工程指示 / 要求簡箋(E.I.)

工程指示編號：EI/1674/20

工程名稱：觀塘裕民坊

工程項目：幕牆 生窗玉(T1-T5)(7-50/F)(修改維修窗位置)

名稱	生窗玉組裝圖	制圖	邱紅	2019.11.15	修改	A	B	C
材料	-	復核	謝永林	-	日期	2019.11.19	2019.12.23	2020.04.01
顏色	EC-DG-S332054 (3塗)	批准	Jason		圖號	MW-DL2

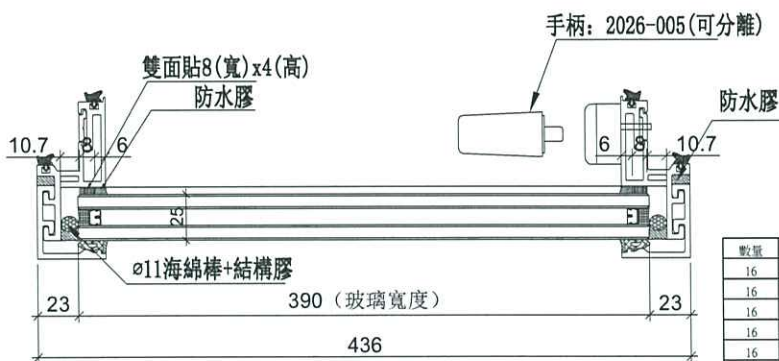
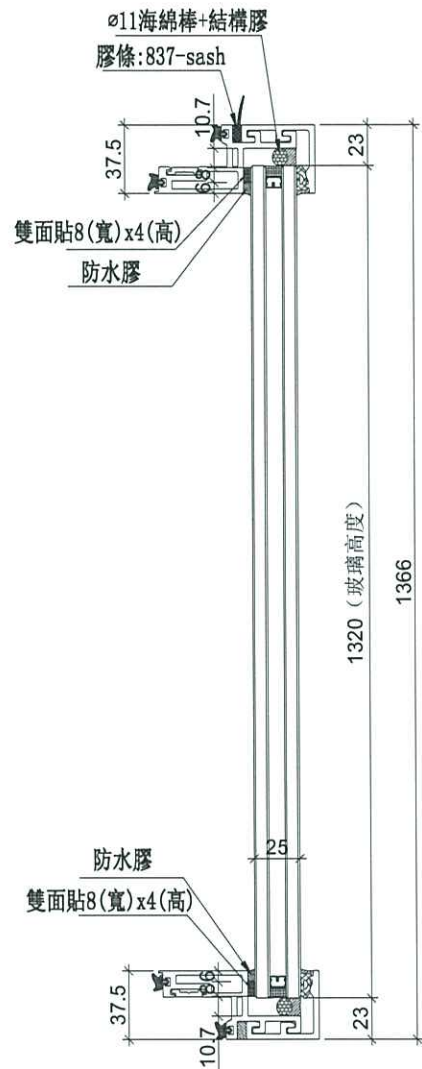
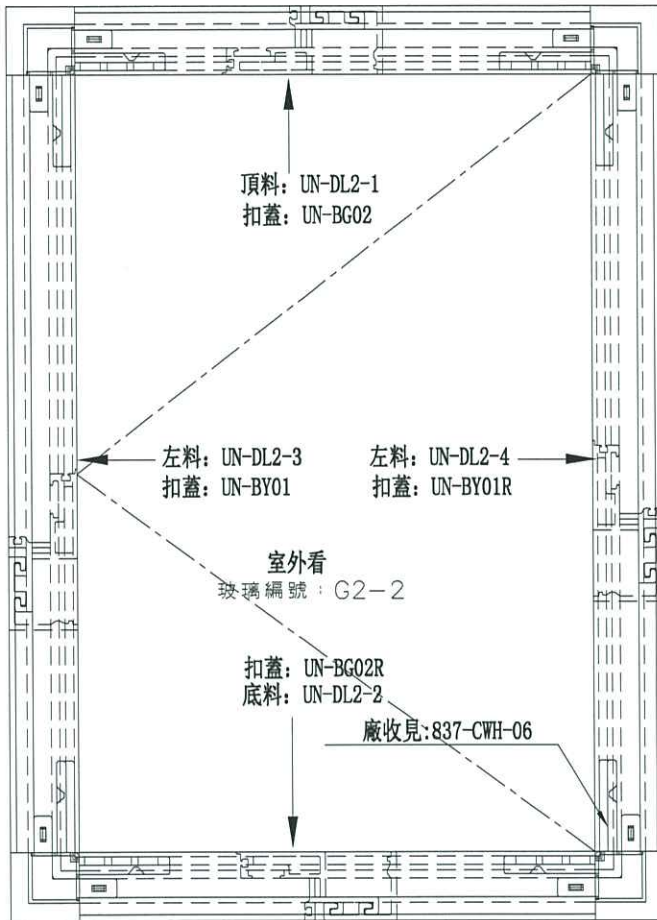
請留意：因大圖有誤，T1F,50F 生窗應是 MW 窗，T2H2 生窗應是普通窗，此版修改為不阻出貨，已包裝及已出貨數量配送普通窗拉手到地盤更換

依據EI/1649修改

名稱	生窗玉組裝圖	制圖	邱紅	2019.11.15	修改	A	B	C
材料	-	復核	謝永林	-	日期	2019.11.19	2019.12.23	2020.04.01
顏色	EC-DG-S332054 (3塗)	批准	Jason		圖號	UN-DL2

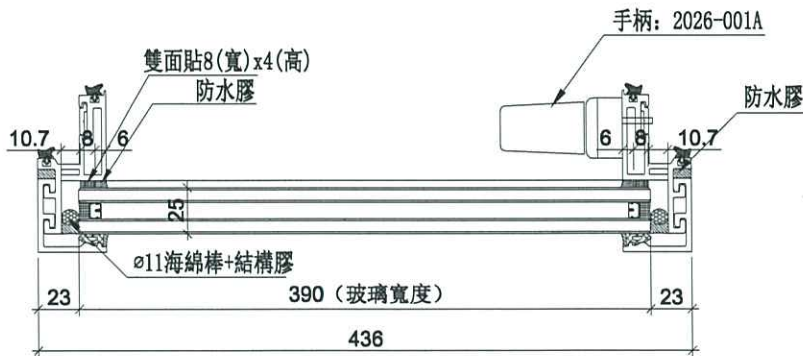
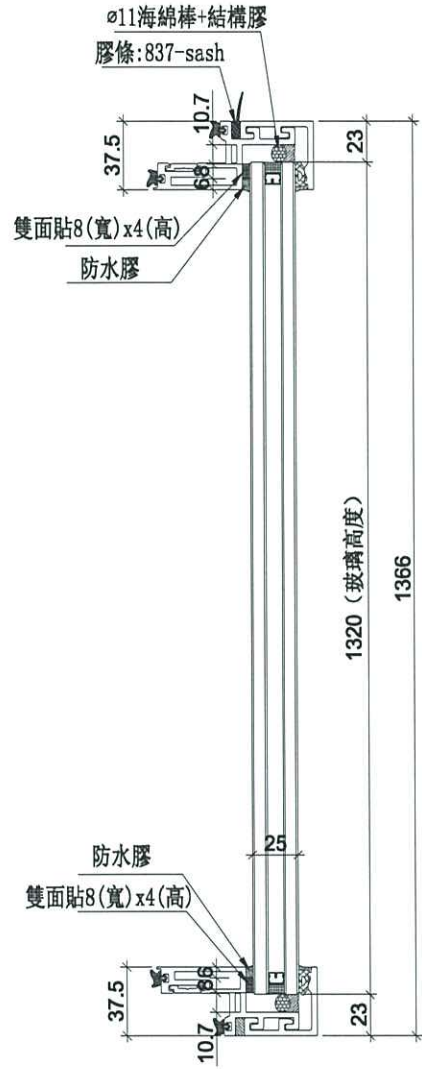
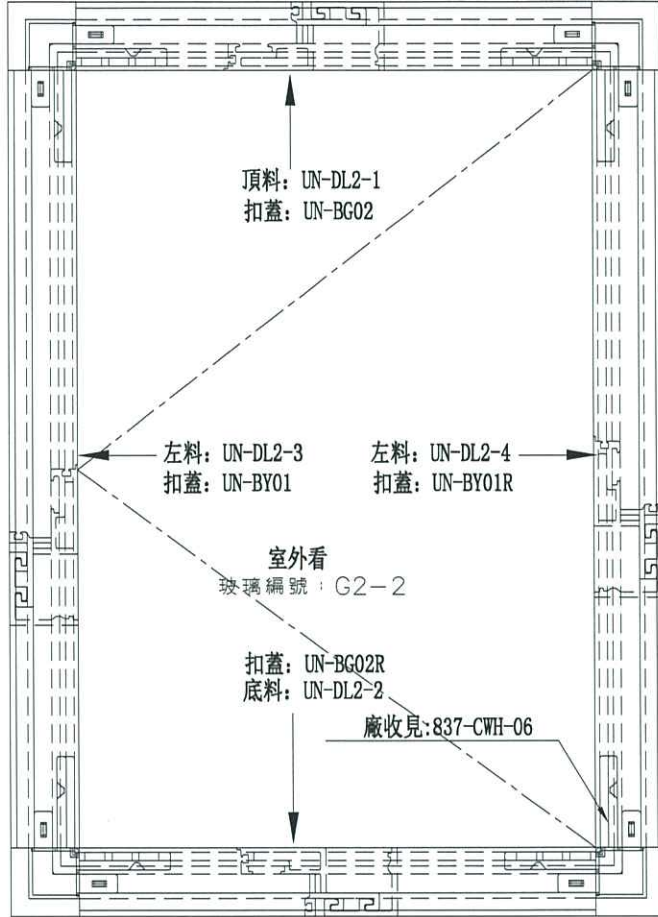
依據EI/1649修改

數量	位置	樓層	備註	數量	位置	樓層	備註
16	T1CW-M-1	7F,9F-26F		21	T1CW-M-1	28F-50F	
16	T2CW-F-1	7F,9F-26F		25	T2CW-F-1	28F-55F	
16	T3CW-K-1	7F,9F-26F		22	T3CW-K-1	28F-51F	
16	T3CW-J-2	7F,9F-26F		22	T3CW-J-2	28F-51F	
16	T3CW-J-1	7F,9F-26F		22	T3CW-J-1	28F-51F	
16	T5CW-G-1	7F,9F-26F		1	T3CW-J-1	52F	
16	T5CW-E-1	7F,9F-26F		21	T5CW-G-1	28F-50F	
16	T2CW-H-2	7F,9F-26F	新增	22	T5CW-E-1	28F-51F	
128	合計			25	T2CW-H-1	28F-55F	新增
				181	合計

名稱	生窗玉組裝圖	制圖	邱紅	2019.11.15	修改	A	B	C
材料	-	復核	謝永林	-	日期	2019.11.19	2019.12.23	2020.04.01
顏色	EC-DG-S332054 (3塗)	批准	Jason		圖號	MW-DR2

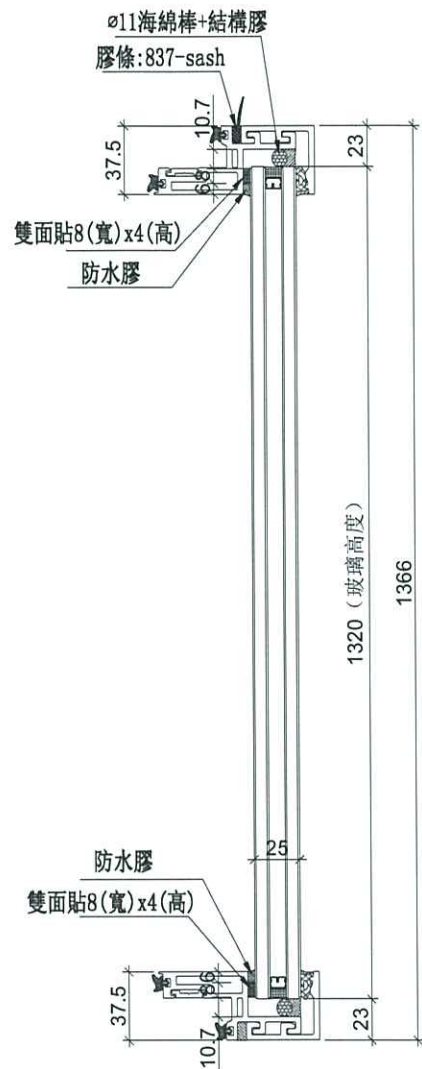
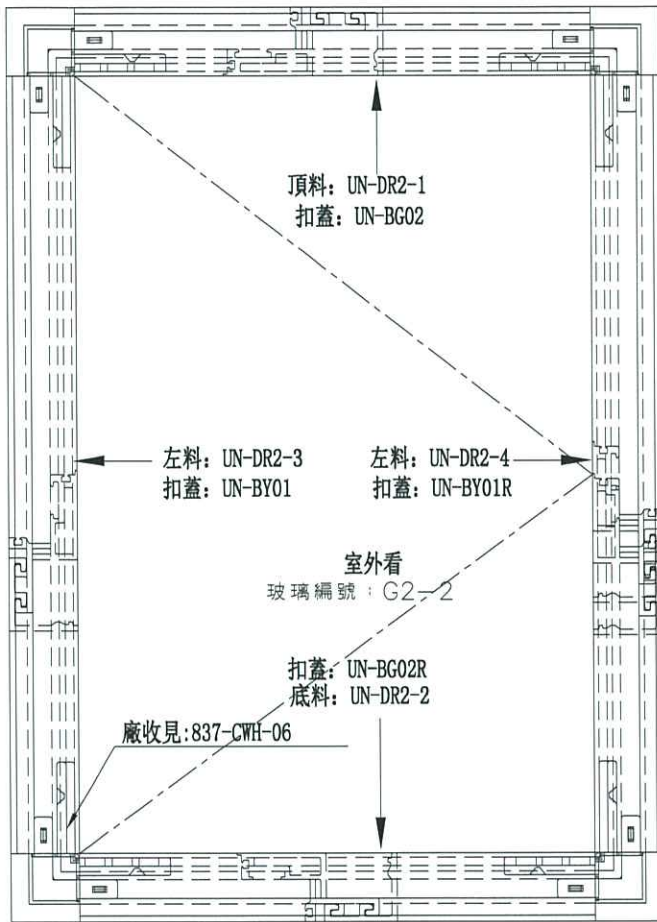
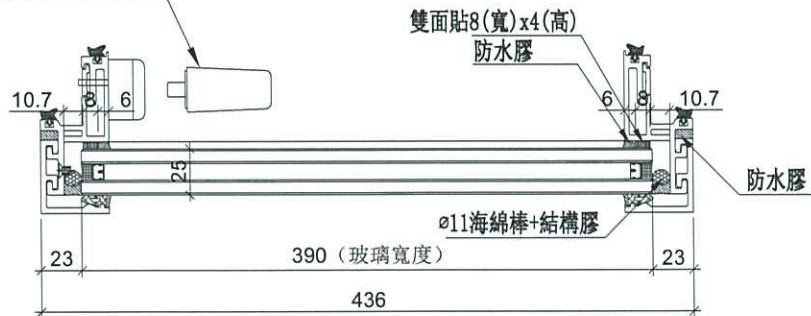
依據EI/1649修改

名稱	生窗玉組裝圖	制圖	邱紅	2019.11.15	修改	A	B	C
材料	-	復核	謝永林	-	日期	2019.11.19	2019.12.23	2020.04.01
顏色	EC-DG-S332054 (3塗)	批准	Jason		圖號	UN-DR2

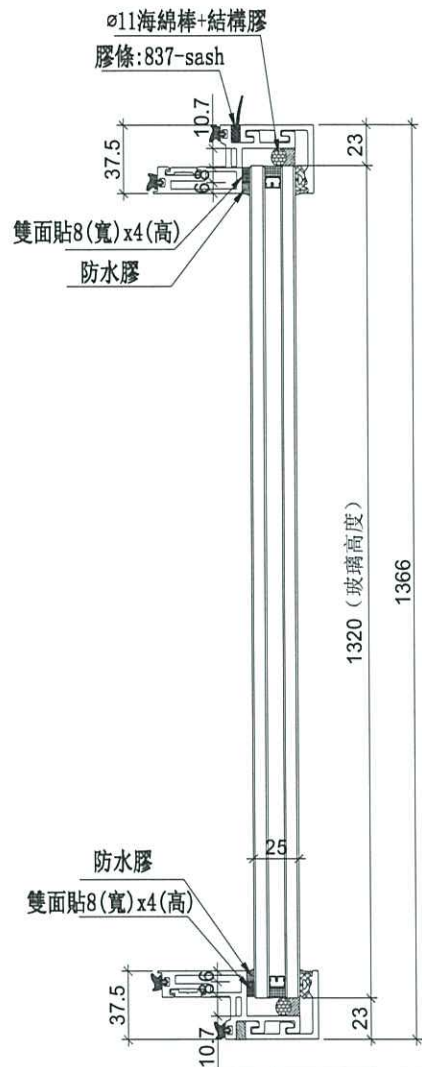
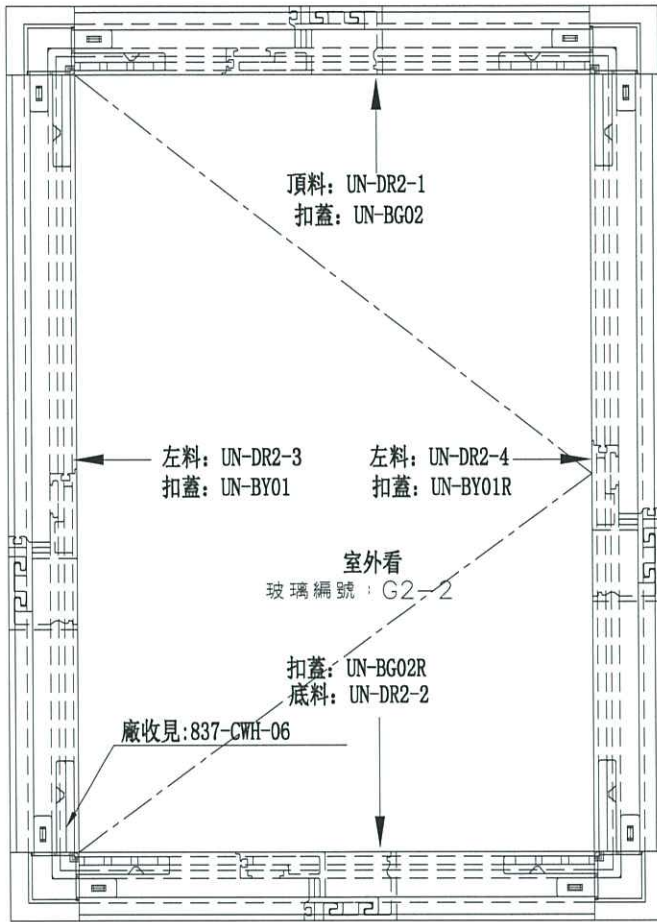
依據EI/1649修改

數量	位置	樓層	備註
16	T1CW-L-2	7F,9F-26F	
16	T2CW-G-2	7F,9F-26F	
16	T2CW-E-2	7F,9F-26F	
16	T2CW-N-1	7F,9F-26F	
16	T2CW-J-1	7F,9F-26F	
16	T3CW-L-2	7F,9F-26F	
16	T3CW-C-2	7F,9F-26F	
16	T5CW-F-2	7F,9F-26F	
16	T5CW-D-2	7F,9F-26F	
2	T5CW-C-1	7F,9F	
16	T2CW-H-2	7F,9F-26F	新增
162	合計

數量	位置	樓層	備註
21	T1CW-L-2	28F-50F	
1	T2CW-H-1	55F	
24	T2CW-G-2	28F-53F	
25	T2CW-E-2	28F-55F	
25	T2CW-N-1	28F-55F	
25	T2CW-J-1	28F-55F	
23	T3CW-L-2	28F-52F	
1	T3CW-J-1	52F	
23	T3CW-C-2	28F-52F	
22	T5CW-F-2	28F-51F	
22	T5CW-D-2	28F-51F	
25	T2CW-H-2	28F-55F	新增
237	合計

名稱	生窗玉組裝圖	制圖	邱紅	2019. 11. 15	修改	A	B	C
材料	-	復核	謝永林	-	日期	2019.11.19	2019.12.23	2020.04.01
顏色	EC-DG-S332054 (3塗)	批準	Jason		圖號	MW-DR10

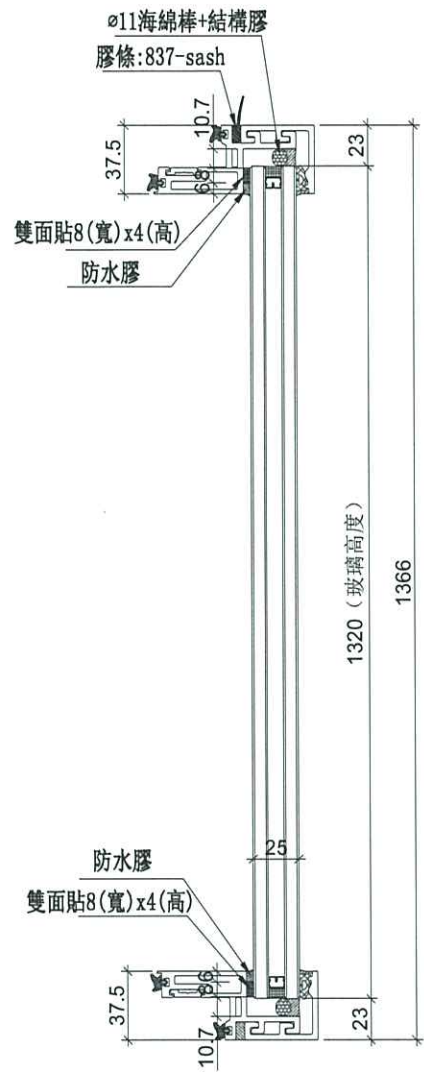
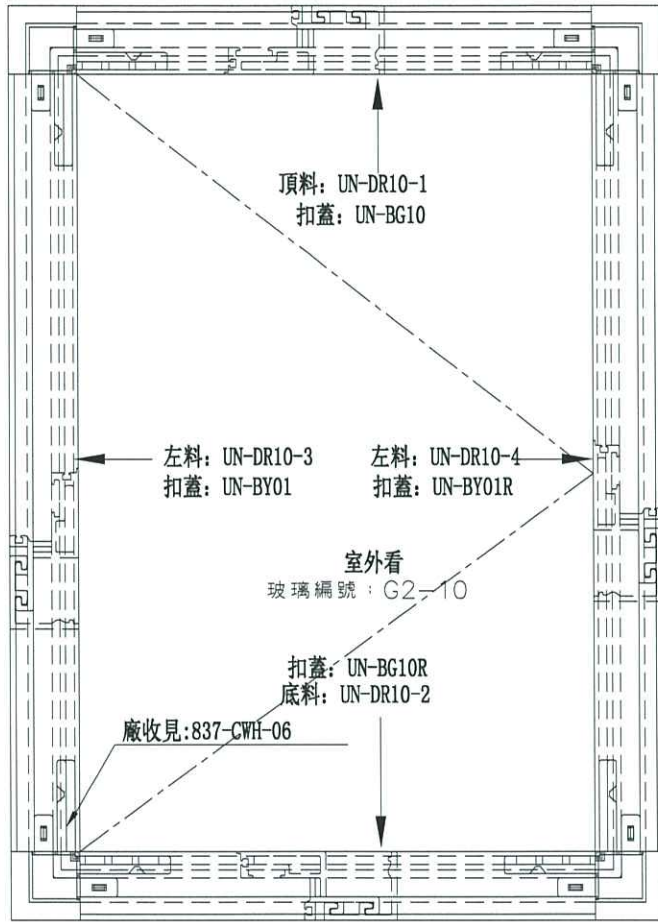
依據EI/1649修改

新增1幅
